LABORATORIO NACIONAL  
DE MATERIALES Y MODELOS ESTRUCTURALES

Informe: LM-IG-01-2020

### Revisión del documento “Proyectos de estabilización en diferentes zonas del proyecto R160”

Figura 1. Ejemplo 1 de error en numeración de la ilustración

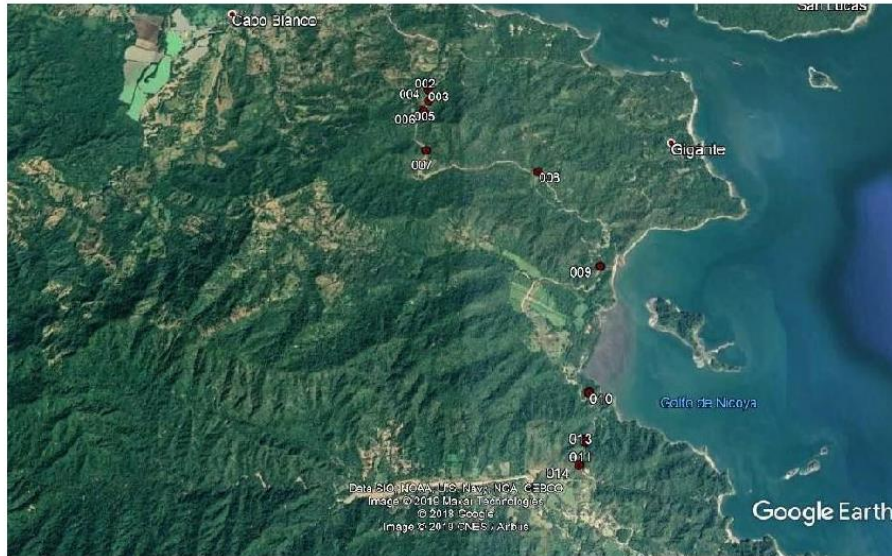
Por último, el documento cuenta con errores de numeración y referencia de las ilustraciones. En el texto se les llama “Figura XX” y sin embargo en el título de la misma aparece como “Ilustración XX” y la numeración no corresponde, esto dificulta la comprensión y revisión del documento. En la figura 1, se muestran algunos ejemplos de estos errores de referencia.

Adicionalmente para contar con criterios adicionales se realizaron mediciones de los principales sistemas de planos débiles que en este caso corresponden a los planos de estratificación de las lutitas intercaladas con capas delgadas de arenisca que se ubicaron con medidas de GPS que se indican en **ilustración 3**

Figura 2. Ejemplo 2 de error en numeración y referencia de la ilustración

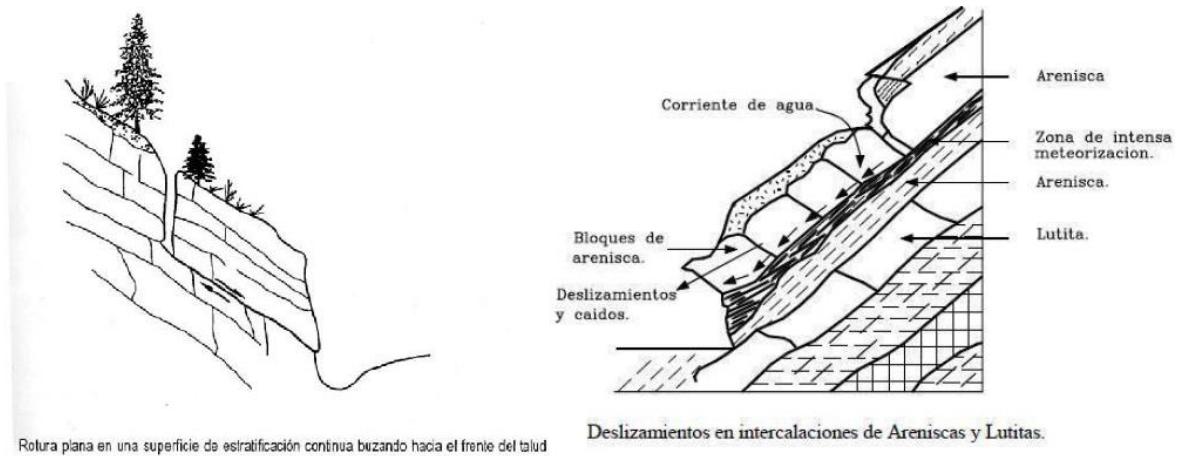
del macizo rocoso o por una capa más arcillosa, lo cual es esperable en un macizo rocoso constituido por una alternancia de lutitas y areniscas, tal como se muestra en **figura 4**
